大泉 JCT 周辺「外環の2」1 km 区間・早期着工問題についての疑問

前回の会議の中でも 納得出来なかったが 改めて検討した結果を「疑問」として提出する。
(次頁に下記のような関連図面を 添付しますので 参照して下さい。)

図 1. (上段図) 大泉周辺「外環本線」と「外環の2」に掛かるエリア(極めて広い)・・・色部分

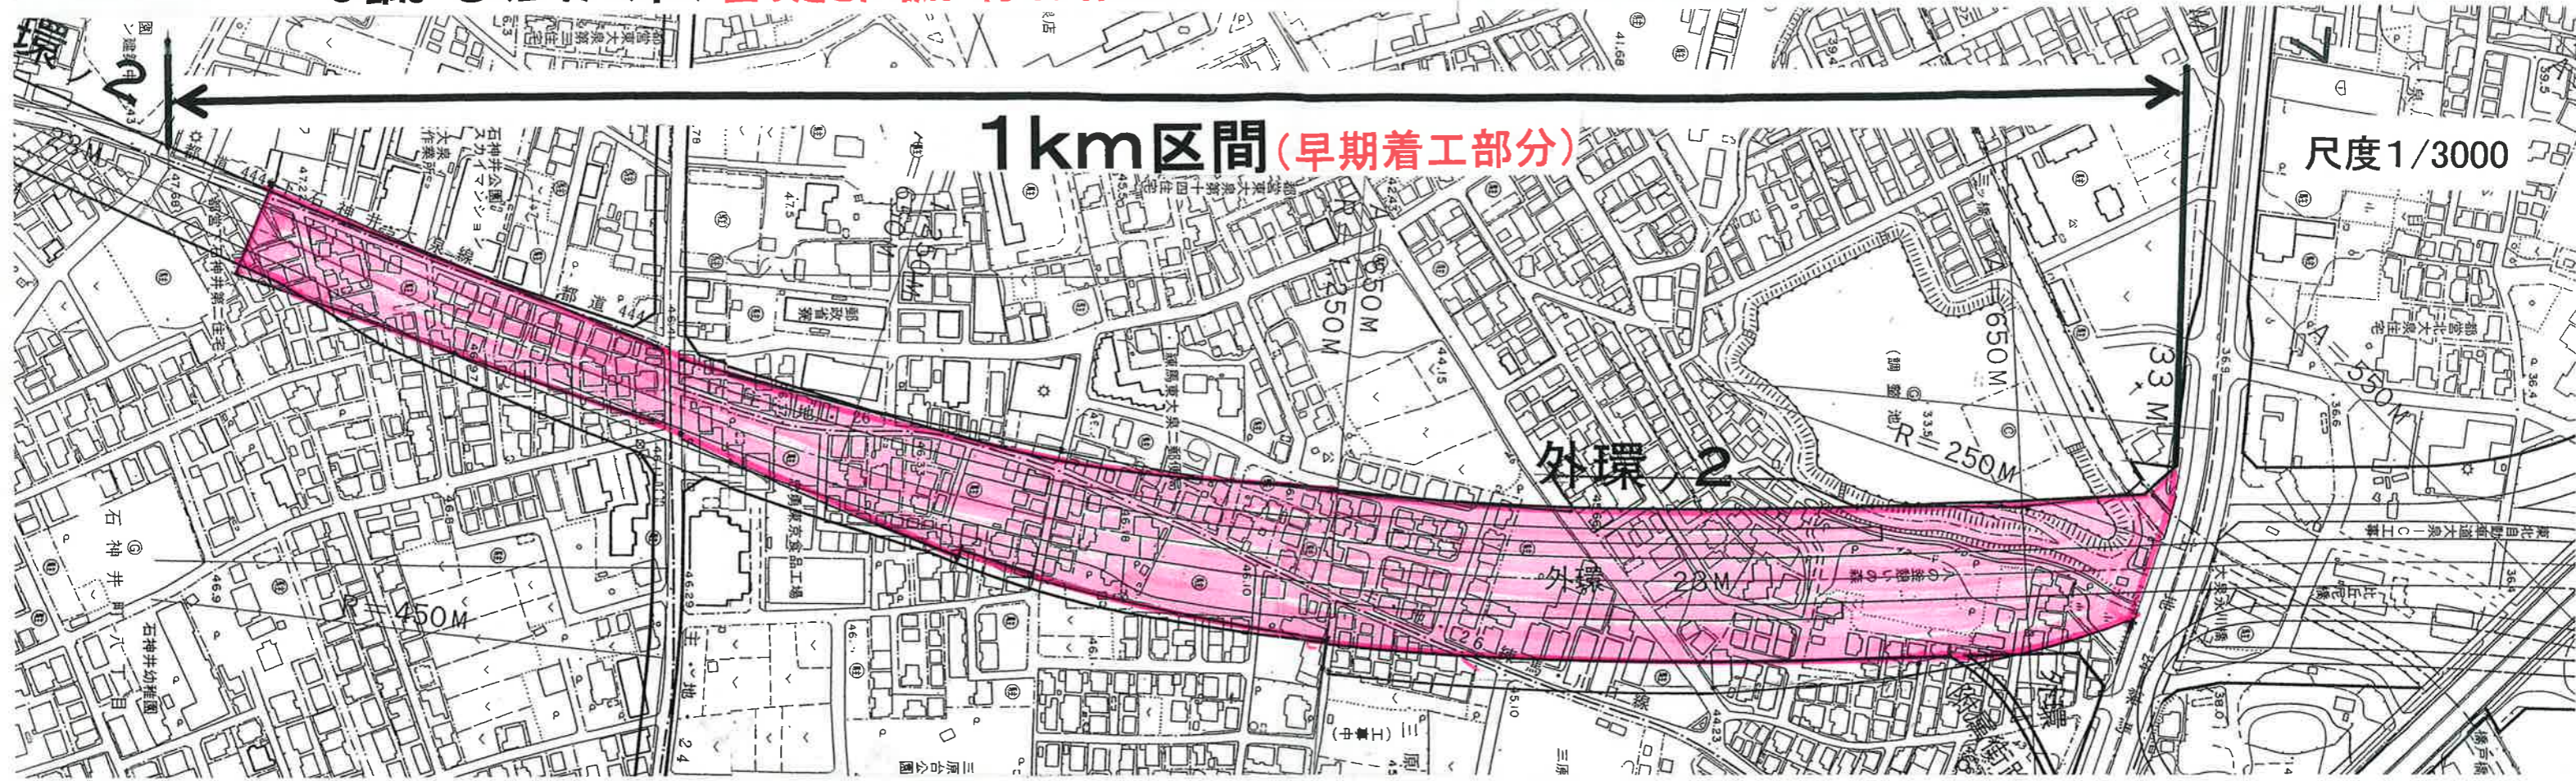
2. 前回の説明の中で 立退き棟数に付いて 都は「外環の2 に掛かるのは 90 棟、外環の2のみは 50 棟、両方に掛かるのは 40 棟である」と説明したが 次頁の図 1 で記したように全く納得出来ない。両方に掛かるエリアは図1の上段に示すように赤色着色部でとても広く、60000m² 位有るが 外環の2 のみのエリアは下段に黄色着色部として示すが上段に比し極めて狭く とても都の説明(外環の2 のみのエリアで 立ち退き戸数 約 50 棟)は納得が行かない。

● 都は このエリアの中の 立ち退き戸数は 約 40 棟と説明 (議事録9頁)

● 都は このエリアの中の 立ち退き戸数は 約 50 棟と説明 (議事録9頁)

図2. 東京都建設局作成:大泉 JCT におけ「外環 本線」と「外環の2」

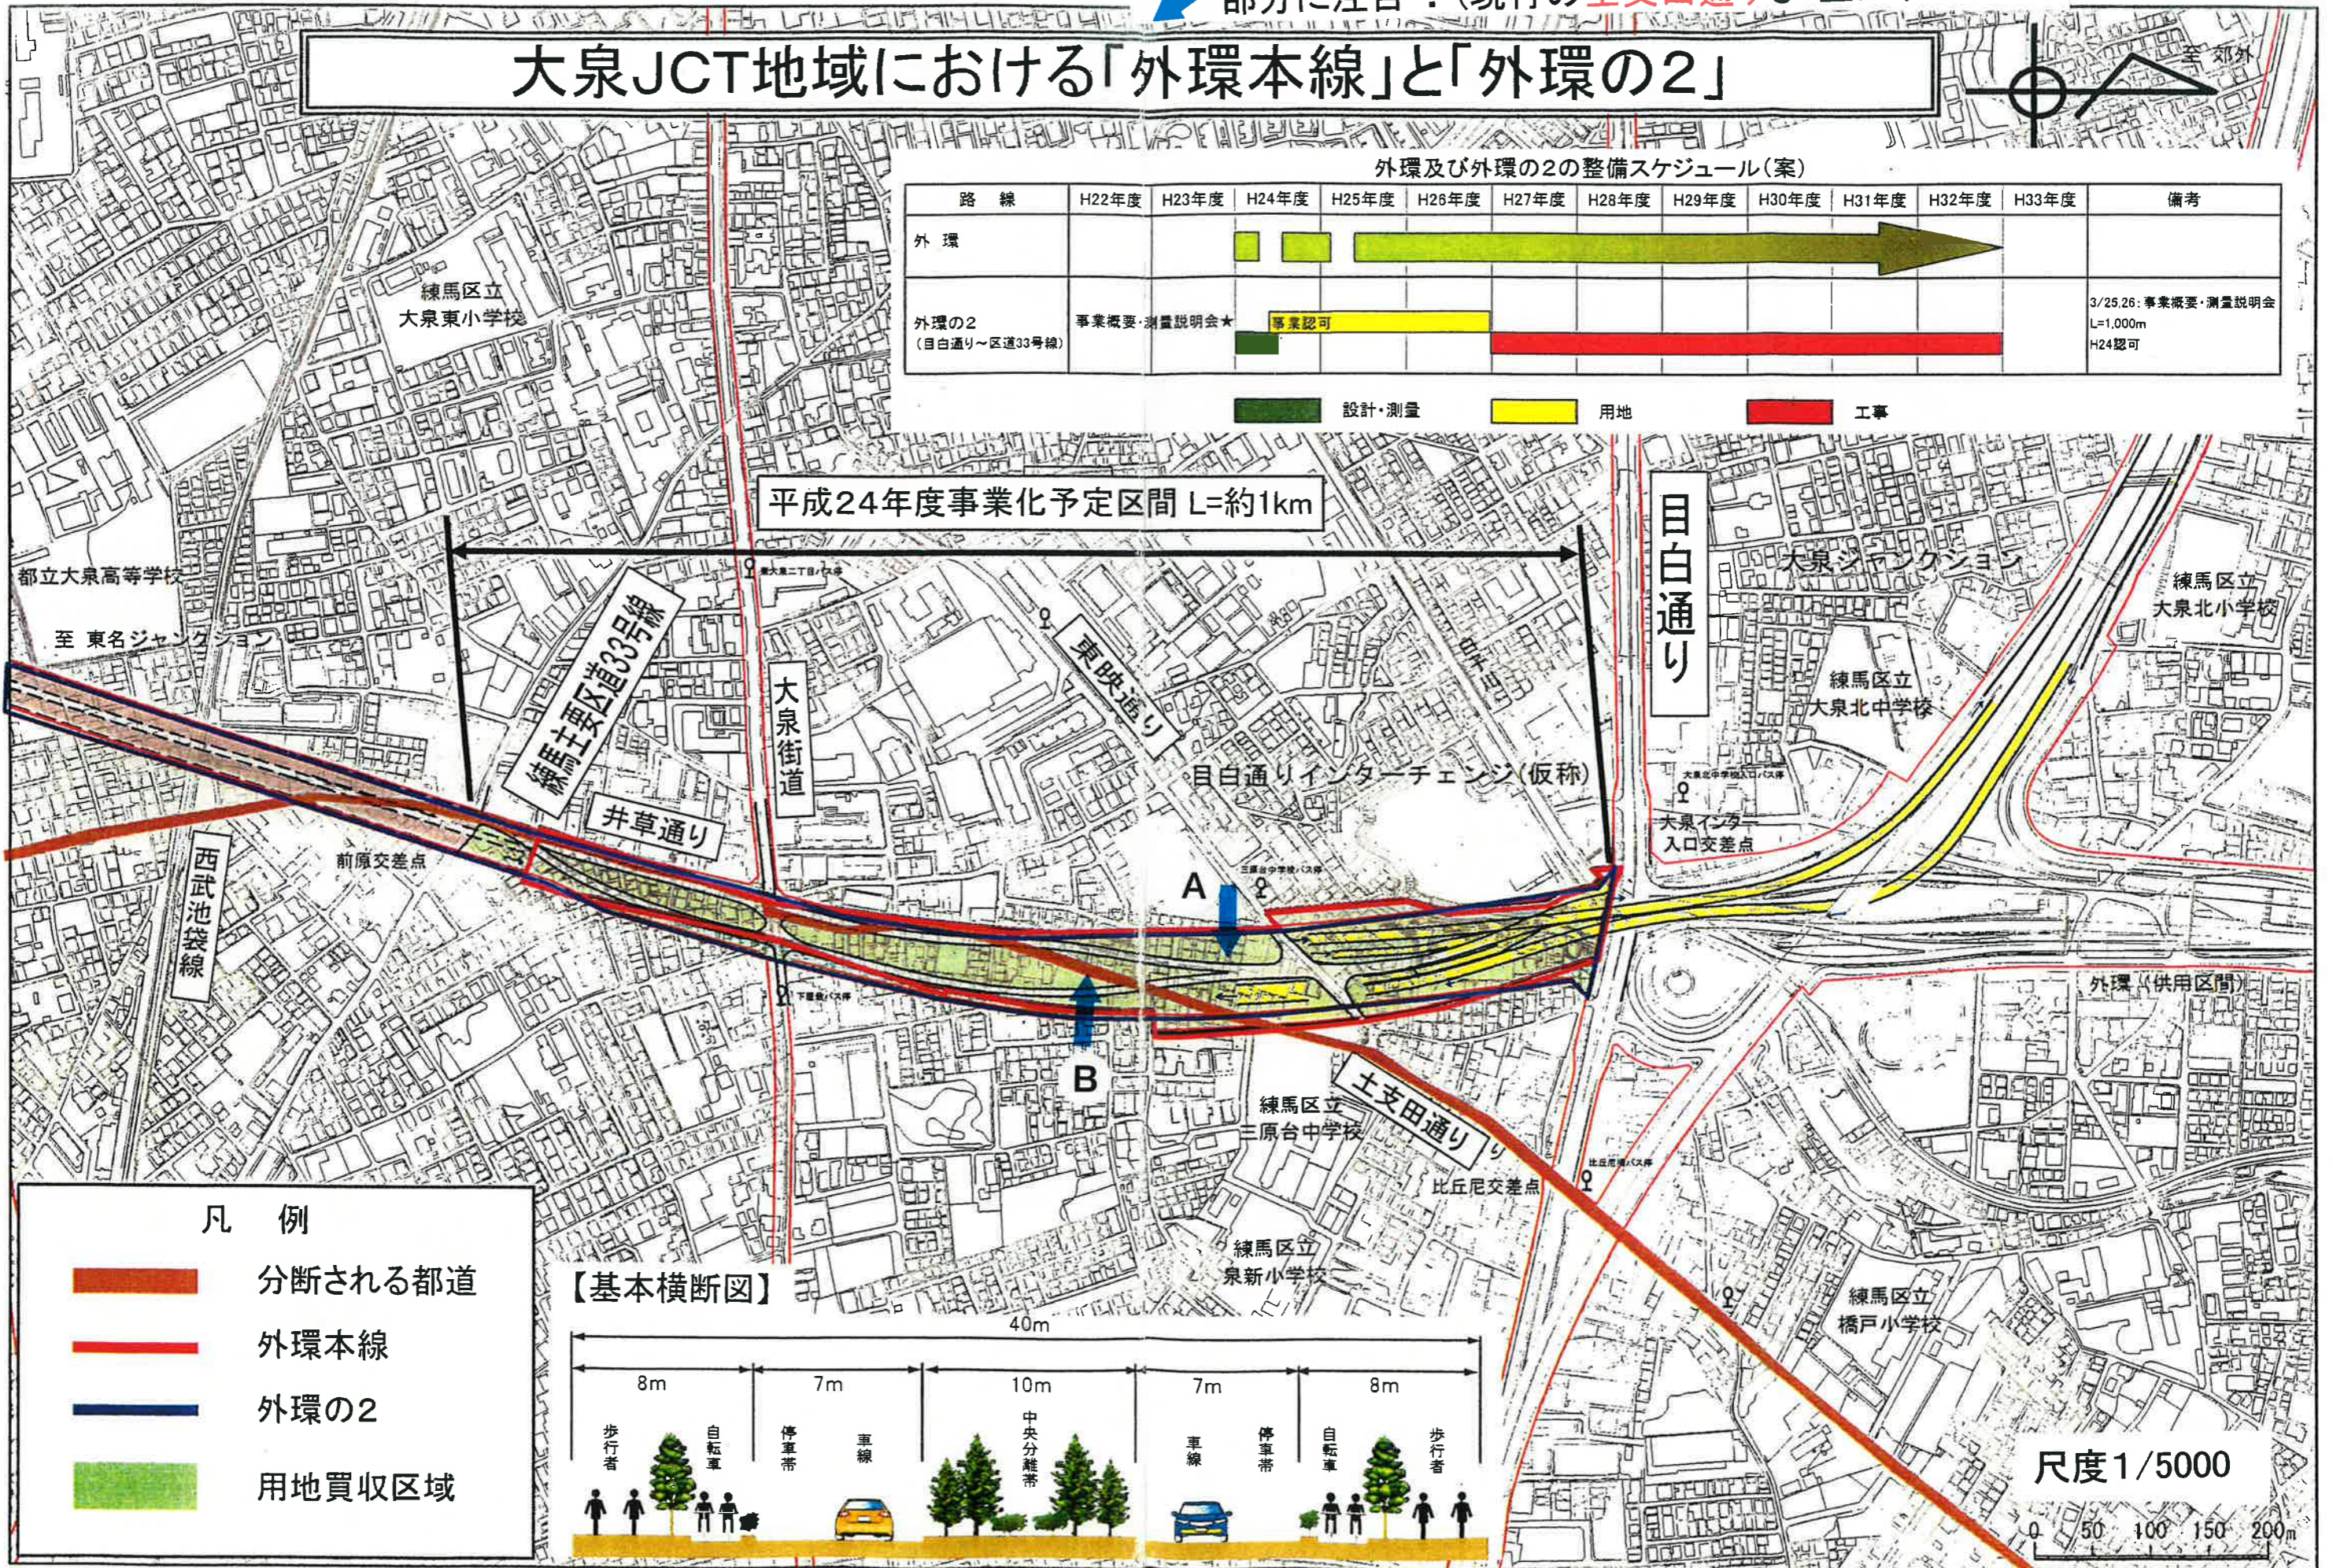
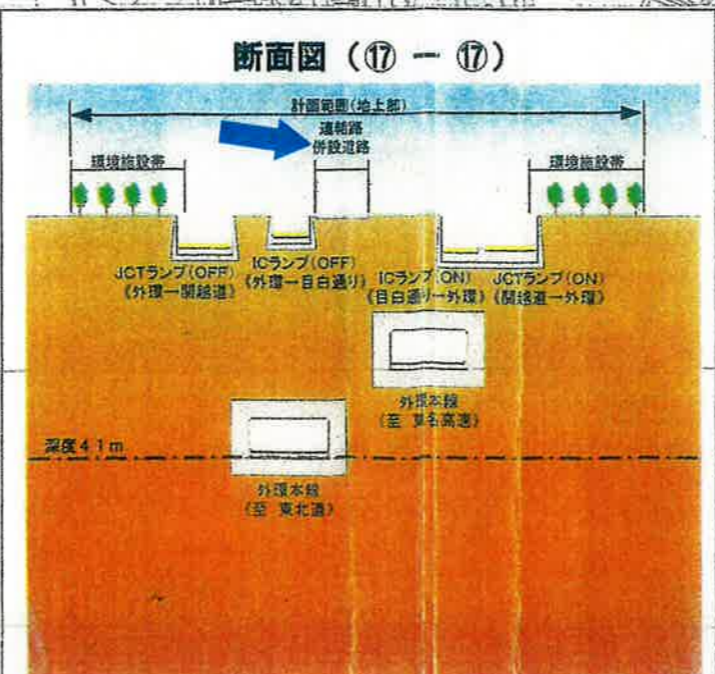
3. 理由の一つ目で 土支田通り、井草通りが行き止まりとなるので 両方の道路について機能補償必要と説明していたが 添付の図 2、図 3 どちらにも連結路、併設道路という事で図面の中に記載してあるのではないか?(一言も説明が無かったが…)ちゃんと本線エリアの中で処理されているのではないか? 前回、都の説明はこの道路の事を言っていたのか?
また 図 2、図 3 でその道路形状が異なるのはどういう訳か?(青色矢印部 を比較)
図 3 については 国交省作成図面故 国から回答を求めたい。

部分に注目！(現行の土支田通りも 生かすのか?)

図3. 国交省作成:外環・計画概念図(10/10)大泉周辺図

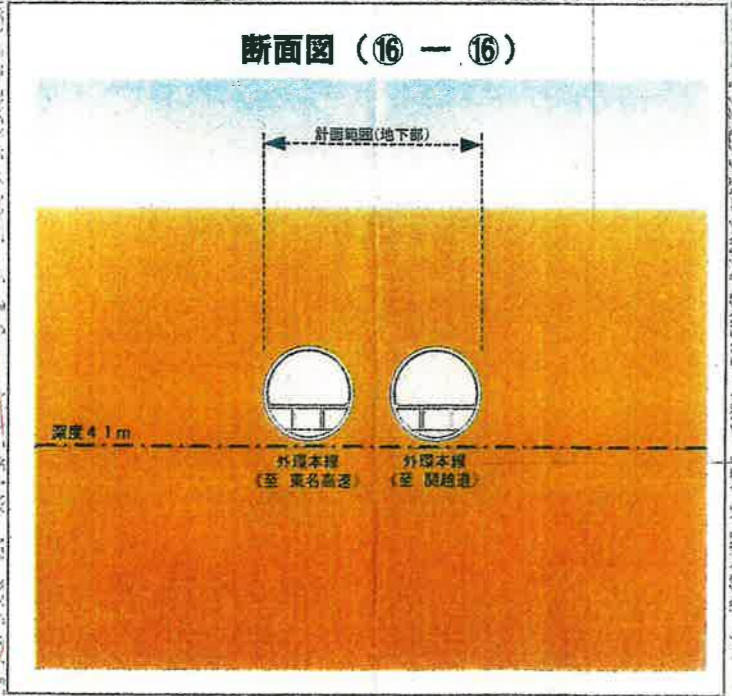
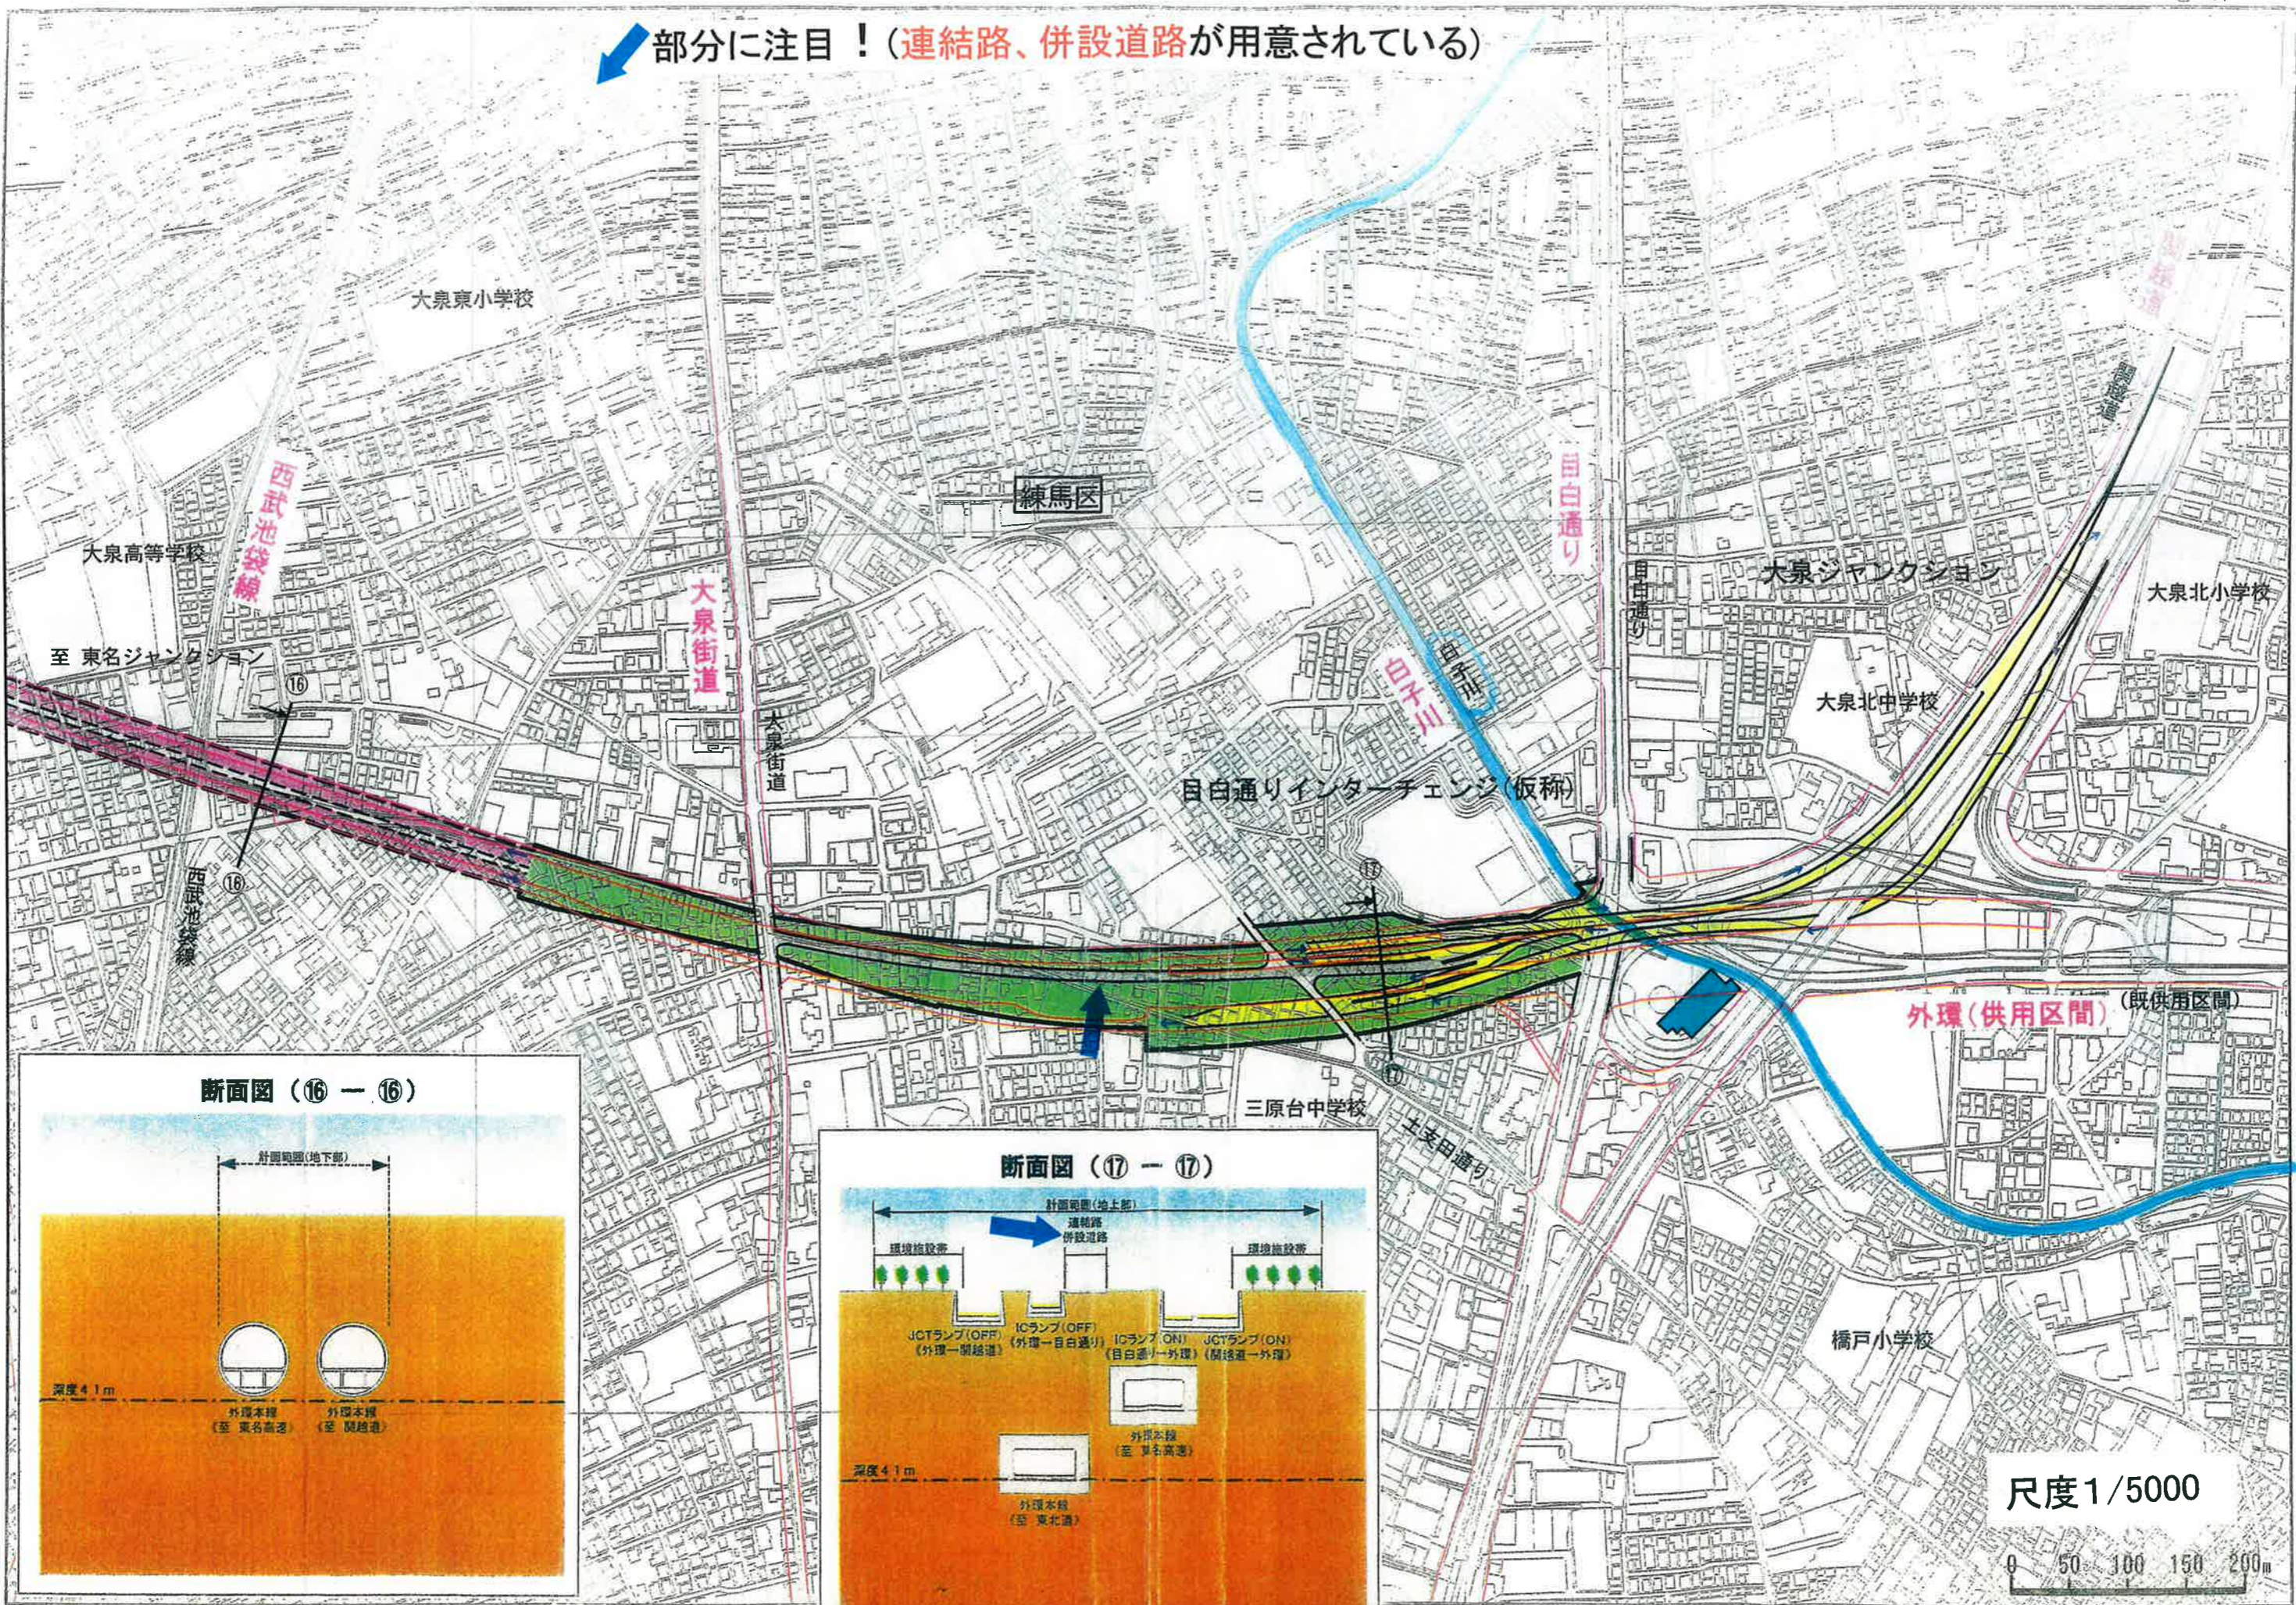
部分に注目！(連結路、併設道路が用意されている)
